Dotyczy: postępowania o udzielenie zamówienia w trybie przetargu nieograniczonego na Przebudowę pomieszczeń Wojewódzkiego Szpitala Specjalistycznego nr 2 w Jastrzębiu - Zdroju (BZP.38.382-12.19).

WYJAŚNIENIE TREŚCI SIWZ II
ORAZ ZMIANA TREŚCI SIWZ II Z DNIA 04.03.2019r.

Zdjęcie poglądowe „Balustrady 2”

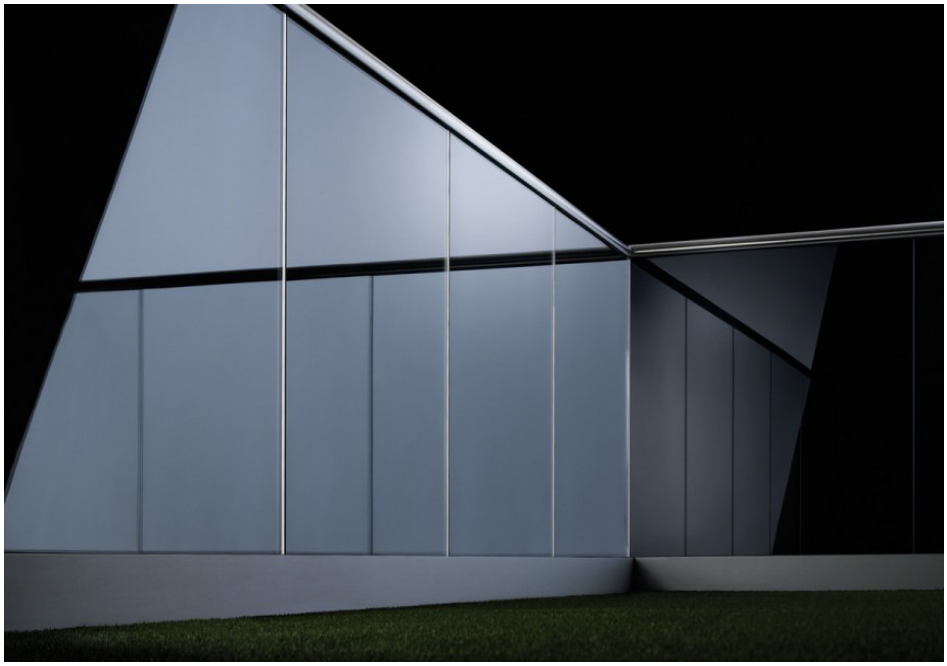
Pytanie nr 51
Proszę o przesłanie rysunków oraz wymagań nowych balustrad schodów zewnętrznych oraz wewnętrznych dostosowanych do standardów i wymagań szpitala.

Odpowiedź:
Zamawiający działając na podstawie art. 38 ust. 1 wyżej cytowanej ustawy PZP wyjaśnia, że w przedmiotowym postępowaniu należy przyjąć balustrady ze stali nierdzewnej dostosowane do wymagań służby zdrowia. Balustrady zewnętrzne – zaprojektowano jako systemowe typ Easy Glass 3kN lub równoważny. Są to balustrady do montażu wewnątrz i na zewnątrz. Montaż podłogowy, na posadzce i boczny.

Cechy: Odpowiedni do obiektów publicznych o dużym natężeniu ruchu ,obciążenie sił bocznych o wartości 4 kN, Okładzina ze stali nierdzewnej lub okładzina aluminiowa dająca efekt stali nierdzewnej , Zintegrowany układ odprowadzania wody. Wykończone pochwytami ze stali nierdzewnej .
